**Всемирный форум для согласования
правил в области транспортных средств**

Рабочая группа по пассивной безопасности

Правила № 17 (прочность сидений)**Предложение по дополнению 4 к поправкам серии 08
к Правилам № 17 (прочность сидений)****Представлено экспертом от Нидерландов***

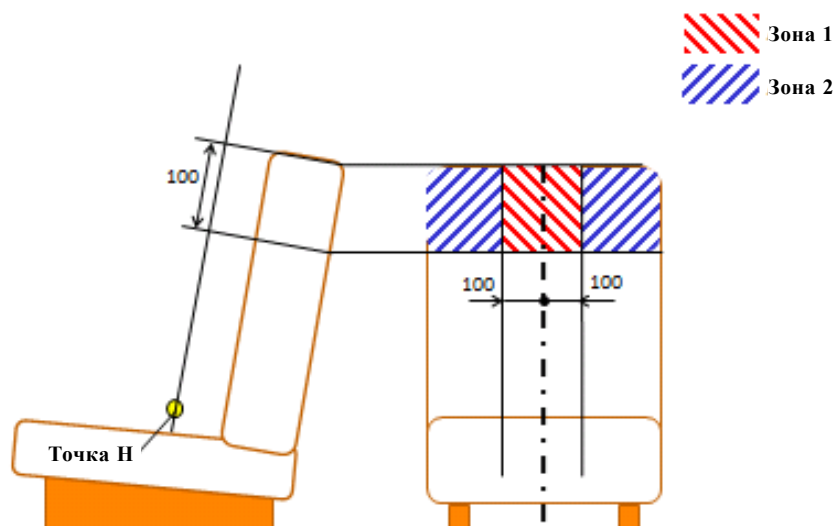
4. Для того чтобы допустить возможность большего перемещения пассажиров в направлении вперед, Правила ООН № 17 должны включать требования к критериям надлежащего поглощения энергии в тех зонах спинок сидений, в которых может произойти удар сидящего сзади пассажира.

5. На данный момент критерии поглощения энергии распространяются **только** на зону удара 1 на спинке сиденья. Однако если Правила ООН № 16 будут допускать большее перемещение вперед и, как следствие, больше возможностей контакта с жесткими деталями впереди испытательного манекена, то в этом случае необходимо будет также включить и зону удара 2.

Правила № 17, пункт 6.8.1.1.1 (зона 1) + пункт 6.8.1.2.1 (зона 2)

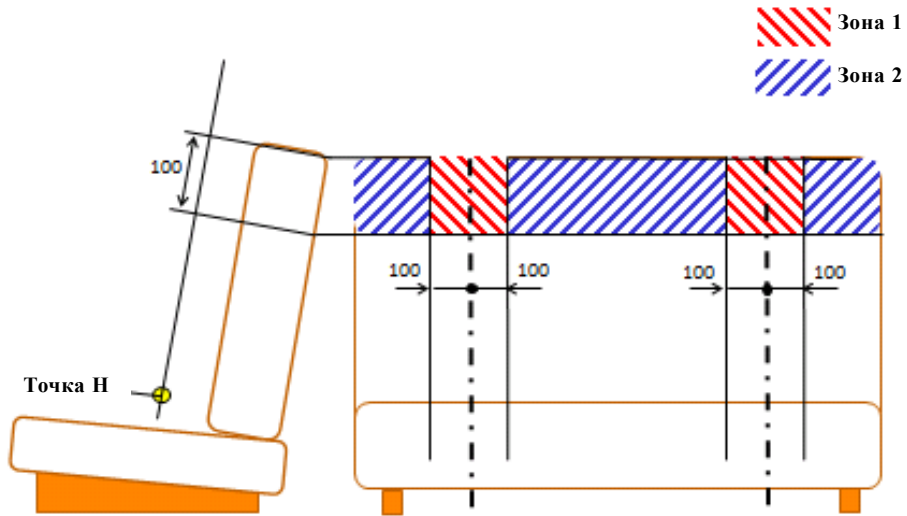
6. Зона 1, подлежащая испытанию, в целом небольшая. Для того чтобы получить более четкое представление об охвате данного предложения, ниже приводятся рисунки с изображением зоны 1 и зоны 2 для различных конфигураций сидений.
